新潤青峰大樓

共用部分設備設施

第一次複檢報告

檢測時間：111/03/31
真禾機電（股）公司製作
列印時間：111/04/08
<http://www.truemind.com.tw>

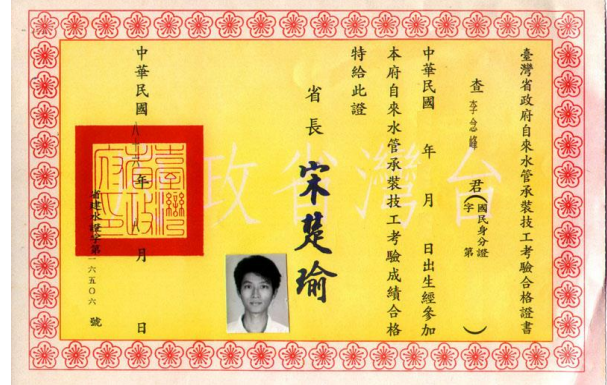
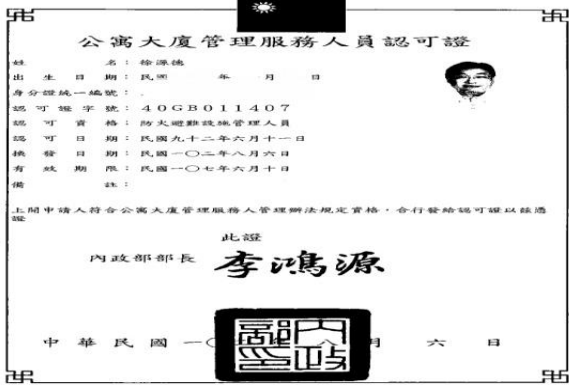
設備類別	建築公共安全預檢				
檢測/紀錄人員	服務同仁：徐源德 同仁證照：防火管理人 人安銓字第860725號、小型鍋爐操作人員特殊作業 北市鍋容訓證字第054023號、公寓大廈防火避難設施類 認可證字號40GB011407、講師證書 講字第096632號、公寓大廈諮詢種子教師 內署寓字諮第025號、園藝技術士 證照編號133-022283、無障礙勘檢人員(107)內營無障礙字第107384號				
檢測日期	2022/3/31				
會同人員					
缺失類別代號說明	A.與法規不符 B.與圖說不符(現場劣於圖說) C.與圖說不符(現場優於圖說) D.品質瑕疵 E.文件圖說缺失				
複檢類別代號說明	O完成 X未完成 ◎客戶同意(C類優)修正圖說完成 ※客戶同意(B類劣)修正圖說完成 ☆客戶同意維持現況				
項次	缺失內容	缺失類別	複檢結果	複檢說明備註	
1	一樓增設採光罩三處(大門、A、C棟)	C	×		
2	A棟RF防火門故障(下方卡住)一腔	D	×		
3	提醒立面裝修應有合格證明(A棟RF)(建築物室內裝修管理辦法32)	E	×		
4	所有常時關閉防火門應有長時關閉標示(建築技術規則設計施工第76條)	A	O		
5	三棟11F以上消防自動警報逆止閥管道間門應有一小時防火時效(建築技術規則設計施工第79-2條)	A	×		
6	三棟室外安全梯地面各層，因考慮台度，設置欄杆，唯不得設置水平橫條、欄杆鏤空處局部下側10.5CM、左側11CM>10CM(建築技術規則設計施工第38條)	A	×		
7	A、C棟兩座安全梯，各層進入皆不得設置門檻(建築技術規則設計施工編第97條)。B棟為順平。	A	×		
8	A棟3F進入一般安全梯(非無障礙)防火門故障(下方卡住)一腔	D	×		
9	A棟一般安全梯各層平台深度85CM<90CM(建築技術規則設計施工第34條)	A	×		
10	各層走廊裝設電表，電表前方裝修需有裝修合格證明且需耐燃一級材料(建築技術規則設計施工第92條)	A	×

11	A棟無障礙安全梯2F下行處台度 109.5CM<110CM(建築技術規則設計施工第38條)	A	×		
12	A棟無障礙安全梯2F下行1F平台燈下淨高 187CM<190CM(建築技術規則設計施工第35條)	A	×		
13	A棟無障礙梯，抵達1F最後一段樓梯扶手兩側 寬度74.5CM<75CM(建築技術規則設計施工第33條)	A	×		
14	A棟信箱投遞口最低處69CM<80CM(建築技術 規則設備編第133條)	A	×		
15	B棟1F委員會空間，立面裝修應有合格證明(建 築物室內裝修管理辦法32)	A	×		
16	B棟RF防火門故障(下方卡住)一腔	D	×		
17	B棟一般戶外安全梯，因考慮台度，設置欄杆 ，唯不得設置水平橫條、欄杆鏤空處局部下側 10.5CM、左側10.5CM>10CM(建築技術規則設 計施工第38條)	A	×		
18	B棟一般安全梯，2F下行1F最後一整段，樓梯 淨高176~184，應>190CM(建築技術規則設計施 工第35條)	A	×		
19	A、C棟兩座安全梯，各層進入皆不得設置門 檻(建築技術規則設計施工編第97條)。B棟為 順平。	A	×		
20	C棟無障礙安全梯，RF下行平台深度 88CM<90CM(建築技術規則設計施工第34條)	A	×		
21	C棟室外安全梯地面各層，因考慮台度，設置 欄杆，唯不得設置水平橫條、欄杆鏤空處局部 下側10.5CM、左側10.5CM、右側 105.CM>10CM(建築技術規則設計施工第38條)	A	×		
22	C棟信箱投遞口最低處68CM<80CM(建築技術 規則設備編第133條)	A	×		
23	B1F電信室管線貫穿處尚未填塞	D	×		
24	B1F上行1F，樓梯寬度118CM<120CM(建築技 術規則設計施工第33條)	A	×		
25	樓梯寬度<120CM(建築技術規則設計施工第33 條)	A	×		
26	C棟無障礙梯，2F下行1F，臨外牆開口高度 96CM<110CM(建築技術規則設計施工第38條)	A	×		
27	C棟無障礙梯，2F下行1F處，樓梯扶手間局部 淨寬73CM<75CM(建築技術規則設計施工第33 條)	A	×
